Zeitschrift: Schweizerische Bauzeitung
Herausgeber: Verlags-AG der akademischen technischen Vereine
Band: 85/86 (1925)
Heft: 20

WETTBEWERB ZUM NEUEN BAHNHOF GENF - CORNAVIN.

Bahnhof-Wettbewerb Genf-Cornavin.

Entwurf Nr. 10 „Billets s. v. p.“

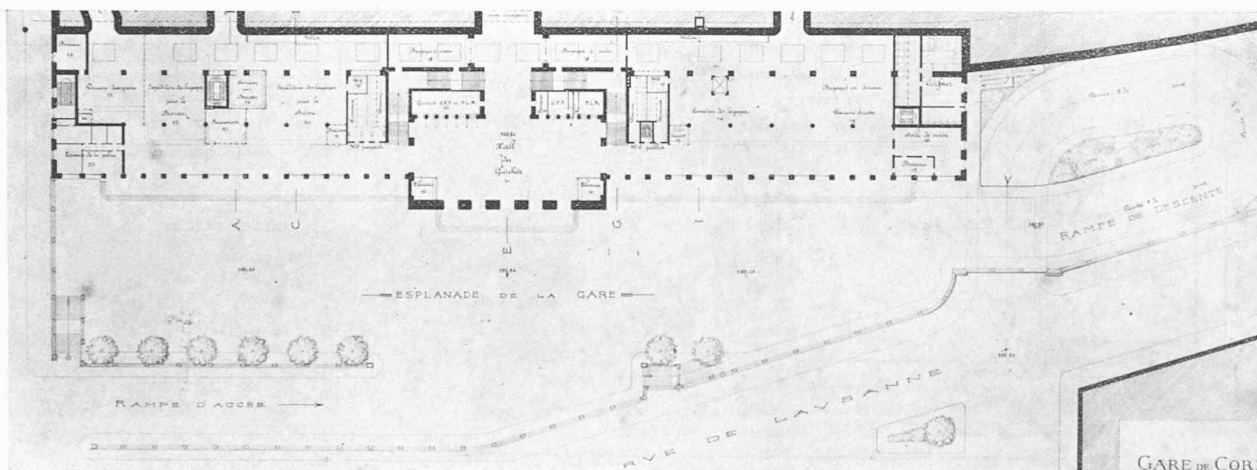
No. 10 (Billets, s. v. p.). Ce projet présente une solution avec plateforme au niveau du passage sous-voies; la plateforme manque de largeur, dans la partie N. E. en particulier, pour assurer la circulation et le stationnement des véhicules. La rampe de descente offre un mauvais débouché sur la rue de Lausanne et exige un grand sacrifice de terrain. L'expropriation indispensable de l'Hôtel des Familles augmente considérablement le coût.

Für 800 Fr. angekaufter
Entwurf Nr. 72 „Clarum simplex“.

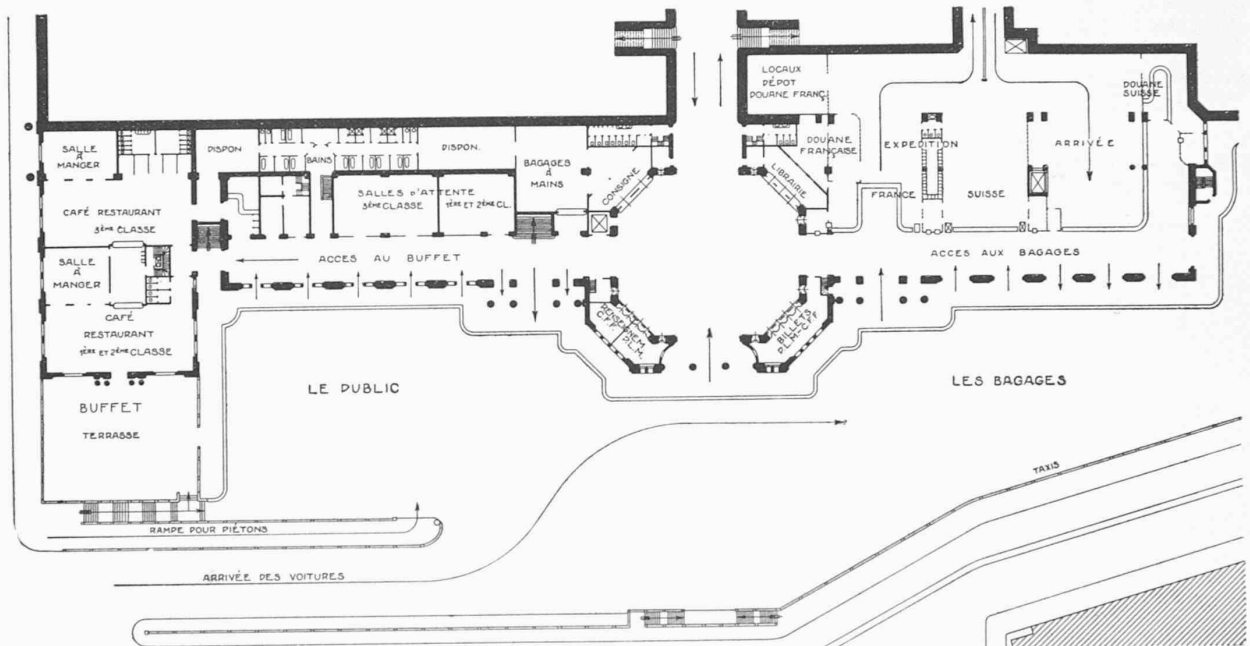
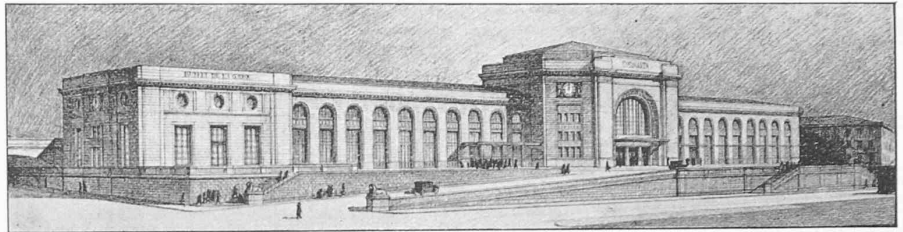
No. 72 (Clarum Simplex). Ce projet présente une solution de plateforme surélevée, rendant difficile la circulation des véhicules.

Le plan est bien étudié, l'idée en est originale. Les buffets sont placés au niveau de la place, leur surface est trop petite ainsi que celle des offices. L'accès aux buffets est défectueux. Les salles d'attente sont un peu sombres et trop petites. Le hall est exagérément monumental; l'entrée et la sortie sont communes. Le local des guichets à voyageurs est trop petit et mal compris. Le bagage à main est séparé du service des bagages. L'expédition et la livraison des bagages manquent de surface ainsi que les loges. Les douanes suisses et françaises sont mal éclairées; le tunnel séparé pour la communication de la douane française n'existe pas. Les toilettes sont mal réparties. La communication avec le quai I n'est pas favorable. La façade n'est pas heureuse, sauf celle de la variante. Le cube est trop élevé. (à suivre)

IV. Preis, 2500 Fr. Entwurf Nr. 64 „Canonica“.

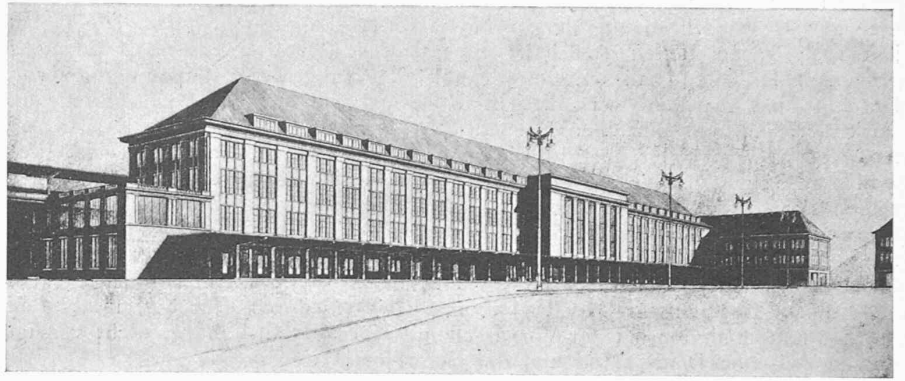
No. 64 (Canonica). L'étude générale de la place est bonne, exception faite de l'emplacement de la ligne du tramway.

Rez-de-chaussée: Le hall est trop allongé; il y a trop d'entrées. Les guichets à voyageurs, la librairie et les renseignements sont situés à contre-jour. La surface du local des guichets à voyageurs n'est pas suffisante. L'entrée et la sortie sont communes par le hall. La saillie de la marquise obligeant des points d'appui sur la place est gênante et obscurcit les locaux à bagages. Entresol: Abus d'escaliers. 1^{er} étage: L'élargissement du quai I devant les escaliers est inutile.

Les façades sont d'une bonne ordonnance. L'indication des jours ne correspond pas aux locaux qu'ils éclairent. Le motif principal d'avant-corps est inutile.

Für 800 Fr. angekaufter Entwurf
Nr. 9 „Cornavin“.

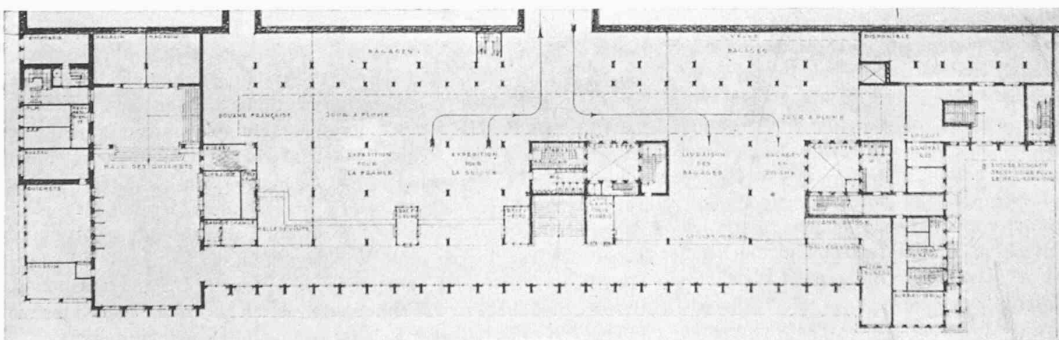
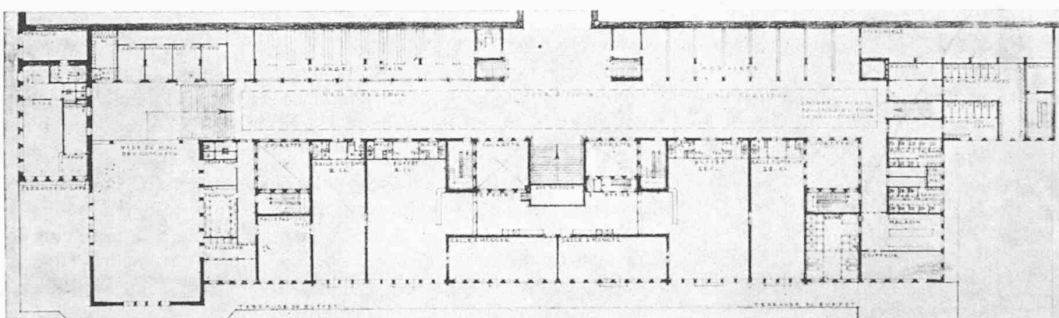
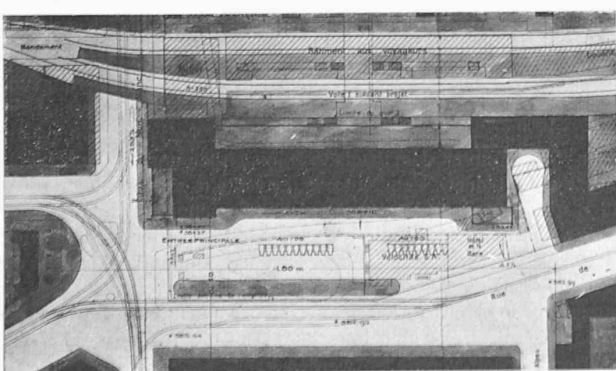
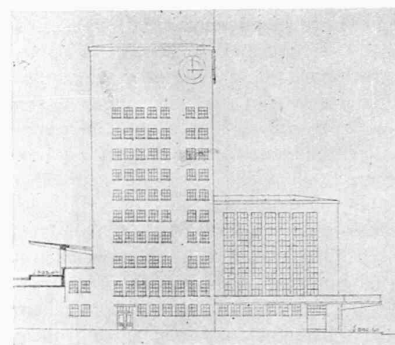
No. 9 (Cornavin). La possibilité d'une bonne ordonnance de la gare est empêchée par une saillie trop forte du bâtiment sur la place. Le stationnement des véhicules suivant le projet n'est pas admissible. La variante présentée avec la tour sur le trottoir de la rue du Mont-Blanc n'est pas réalisable. Au nord de la place, les pentes sont trop fortes.

L'idée générale du plan est bonne, mais serait d'une exécution très problématique à cause de la forte saillie du bâtiment sur la place. La combinaison pour les accès et la sortie est judicieuse. Plusieurs locaux sont trop grands; trop de place perdue par des services inutiles ou trop étendus quoique l'on sente une bonne étude du plan de l'entresol.

Rez-de-chaussée: Les locaux des bagages et des douanes sont mal éclairés; les piliers prévus devant les bancs de ces locaux sont gênants. Les loges pour les receveurs à bagages sont trop petites. La sortie secondaire à l'Est n'est pas désirable. Le bagage à main est mal placé; il devrait être au parterre, attenant aux locaux des bagages. Les locaux sanitaires devraient être au niveau des quais. Entresol: Mauvais emplacement des toilettes à l'entrée des salles d'attente et des buffets; ces derniers sont trop petits et le comptoir central trop étendu. Les W. C. publics sont trop vastes. 1^{er} étage: Le corridor, bien éclairé sur le quai I, est trop large; c'est cette disposition qui oblige l'avancement trop grand du bâtiment sur la place, et empêche une bonne disposition des locaux de service. L'élargis-

sement du quai I est inutile. 2^{me} étage: Les chambres du personnel du buffet sont trop vastes. La disposition des appartements dans la tour n'est pas heureuse.

Les façades sont sévères et disproportionnées. La tour, dans son ampleur, dépasse les besoins. Le cube est beaucoup trop important et dépasse les prévisions.
